Sturebyskolans Föräldraforum lämnar härmed synpunkter gällande planförslag om nybygget på del av Örby 4:1 område vid kv. tummaren Bäckaskiftet. Diarienummer 2008-14804.

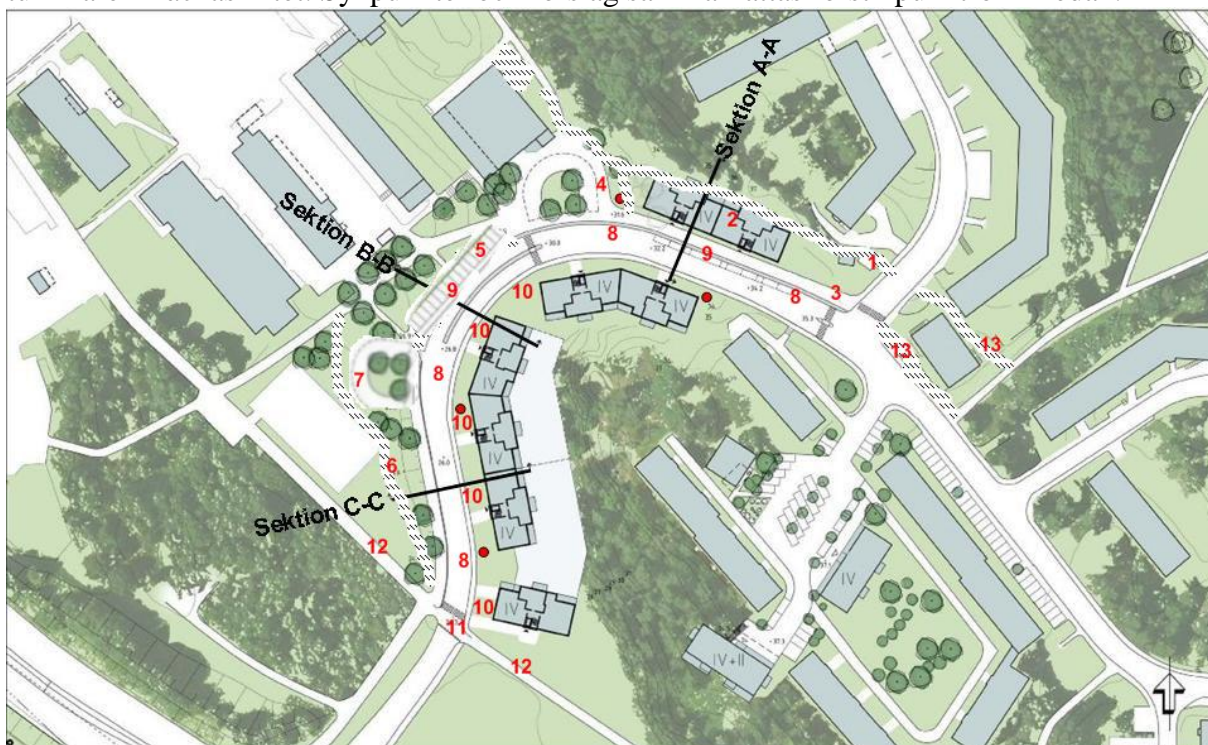
- Cykelvägen bör hållas separerad från gångväg och placeras bakom fastigheterna.
Se punkt 1 i kartan.
- Placera fastigheterna längre in från gatan för att säkra att cykel- och gångväg inte utgör fara för lägenhetsinnehavarna om de placeras för tätt in på deras entréer.
Se punkt 2 i kartan.
- Säkerställ att ev. cykel- och gångväg får tillräcklig bredd för de många föräldrar och skolbarn som fortsätter att ta sig den vägen till skolan.
Se punkt 3 i kartan.
- En cykelväg är inte säker om den går samman med en bilväg. Att leda om den mest trafikerade cykelvägen, genom en varutransportslinga, motsätter vi oss med det bestämdaste. **Se punkt 4 i kartan.**
- Snedställ parkeringsfickorna och använd utrymmet för fler antal parkeringsplatser.
Se punkt 5 i kartan.
- Dra om cykelvägen från Örbyleden då barnen inte tar den säkraste vägen, utan den kortaste. **Se punkt 6 i kartan.**

- Anlägg en ytterligare avlämningszon, likt varutransportslingan, som också kan användas som vändzon för bilisterna. **Se punkt 7 i kartan.**
- Placera ut farthinder på vägen utanför skolan för att få ner hastigheten. **Se punkt 8 i kartan.**

- Reservera de parkeringsfickor som planeras framför skolan, och i nära anslutning till skolan för hämtning och lämning av barn. **Se punkt 9 i kartan.**

- Skapa/anlägg också parkeringsfickor framför det planerade bygget, på motsatta sidan från skolan. **Se punkt 10 i kartan.**
- Säkra övergången över Bäckaskiftsvägen närmast Örbyleden med en gångtunnel under, cykel- och gångbro över vägen eller med uppförande av trafikljus. **Se punkt 11 i kartan.**

- Placera ut farthinder/gupp på cykelvägen närmast Örbyleden, för att få ner cyklisternas hastigheter. **Se punkt 12 i kartan.**
- Förläng cykelvägen från skolan fram till Sägverksgatan genom att bredda trottoaren mellan de båda cykelvägarna. **Se punkt 13 i kartan.**
